庄自然勘2025-112地块项目规划选址论证报告

委托单位: 庄河市水务事务服务中心

编制单位: 大连百利川建设规划设计有限公司

《庄自然勘 2025-112 地块选址论证报告（自来水二期）》
专家评审会评审意见

■ 现状庄河净水厂建筑风貌

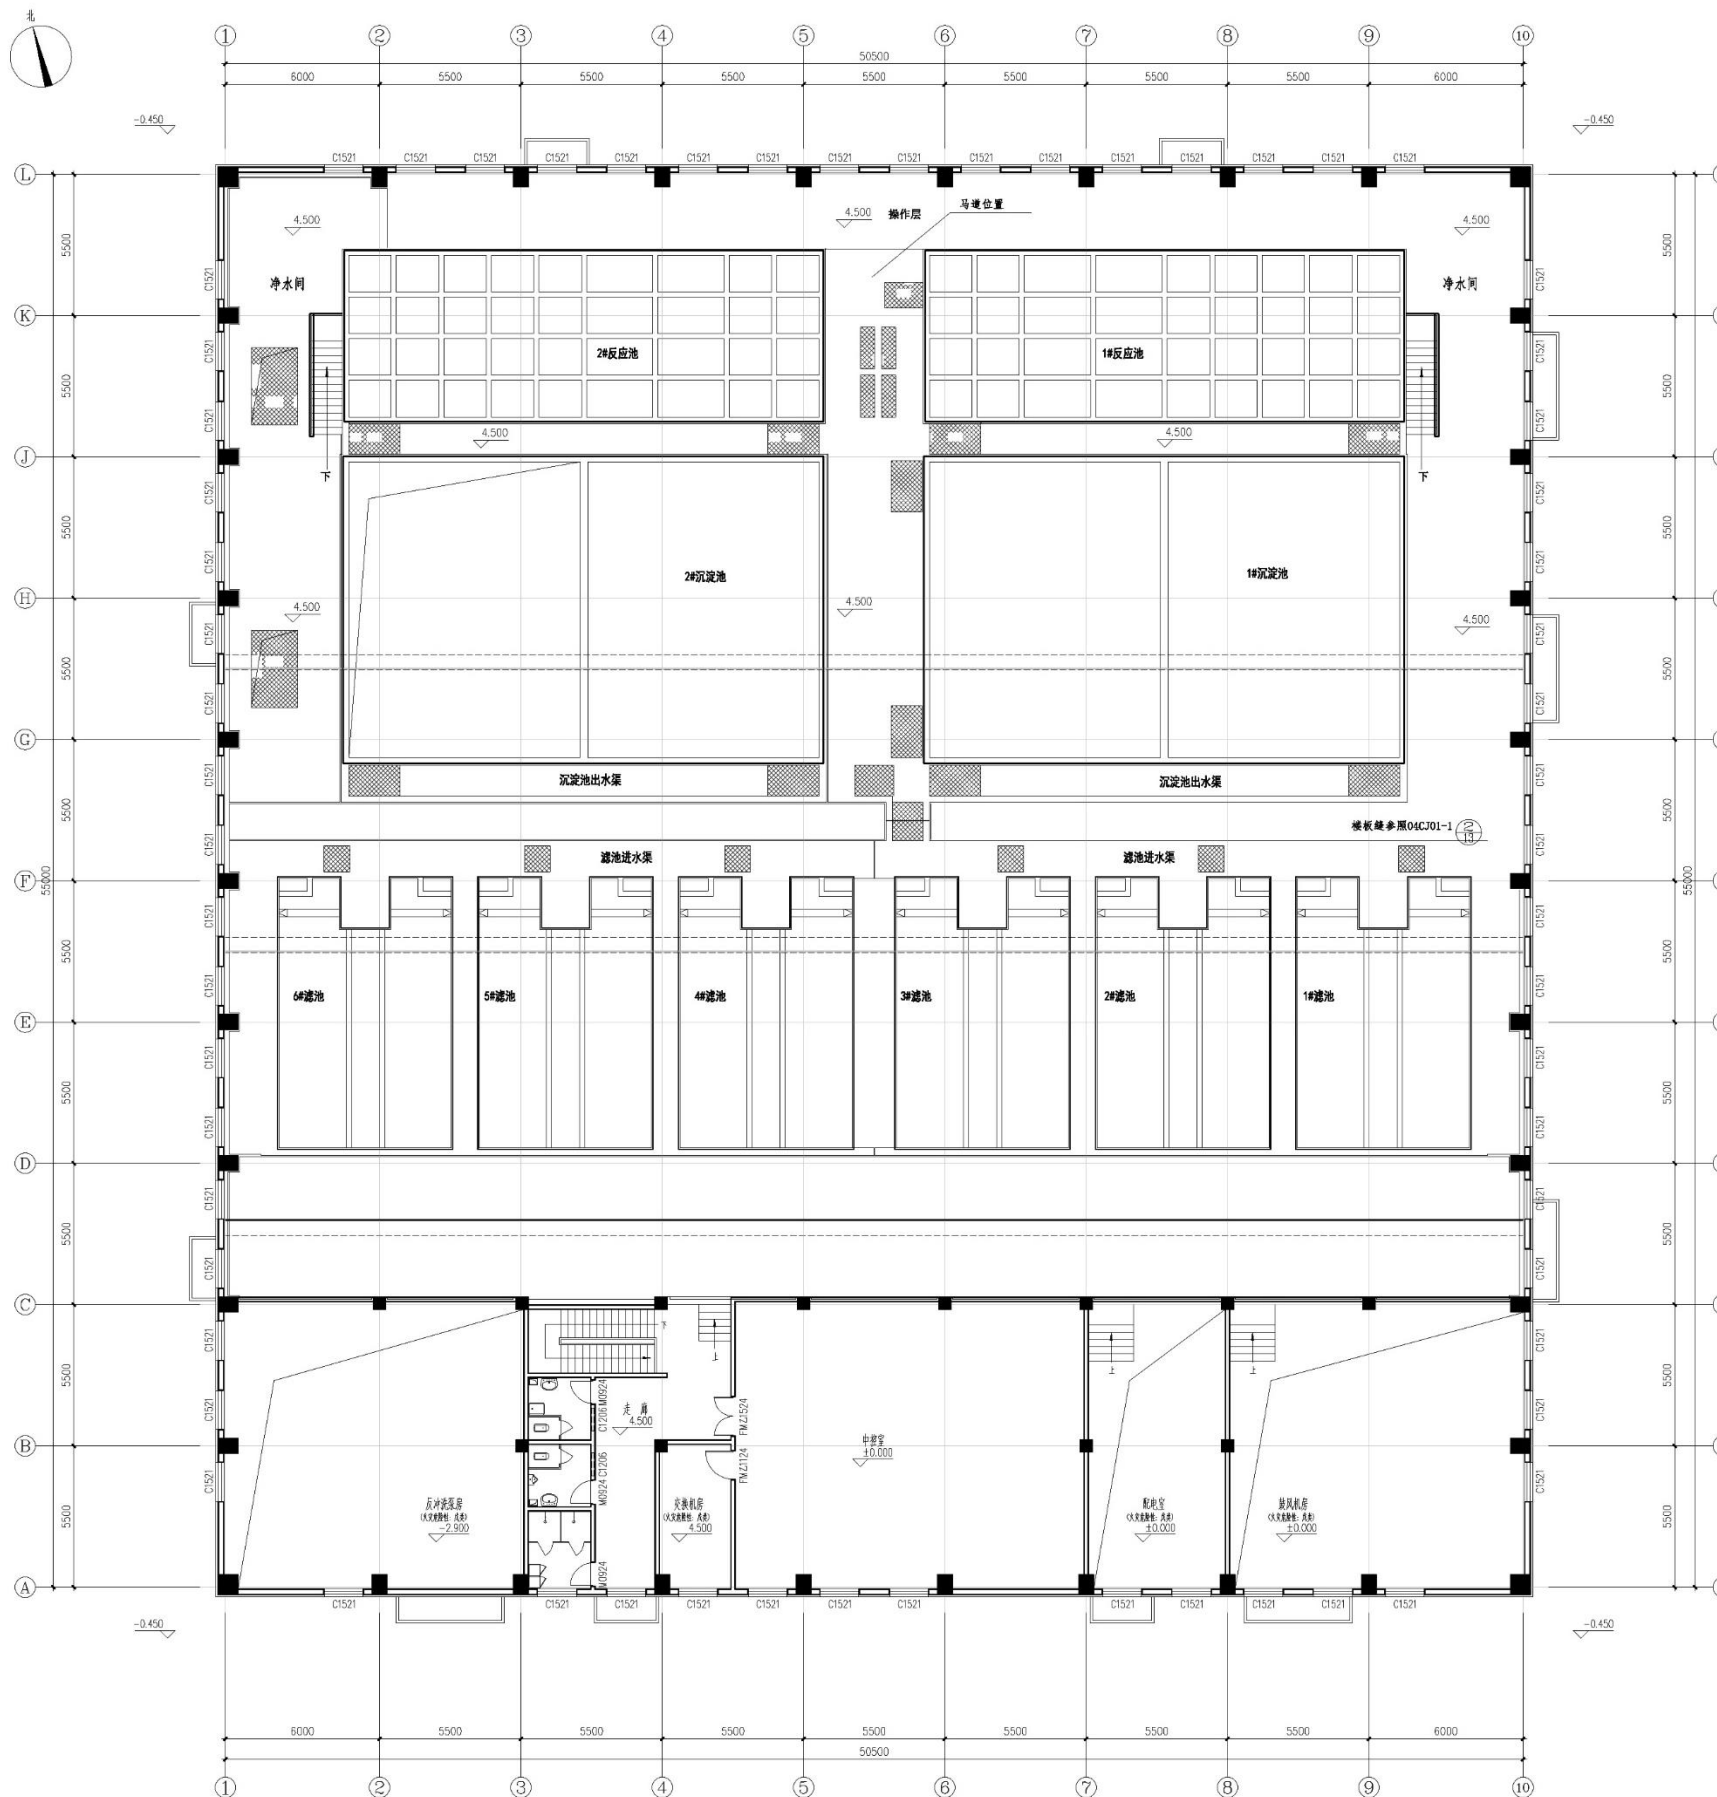
- 1、建议优化项目次要出入口位置、重载机动车通行道路线由；
- 2、补充整个厂区（老厂及新建厂区）污水、供热等生产及生活设施分析，保证满足厂区共享使用；
- 3、建议补充新建厂区与老厂区建筑风格对照分析。

1. 经与甲方及工艺团队认真校核，二期重载车线由要与一期保持联通；同时，重载车不穿越厂区且主要服务于二期7号建污泥脱水间，布置在外侧相对合理，后续考虑减少7号建筑东侧绿化来优化地块东侧道路衔接。
2. 新建厂区市政设施来自老厂区，从新建厂区西侧沿道路接入新厂区。
3. 已补充。（ P24-P26 ）
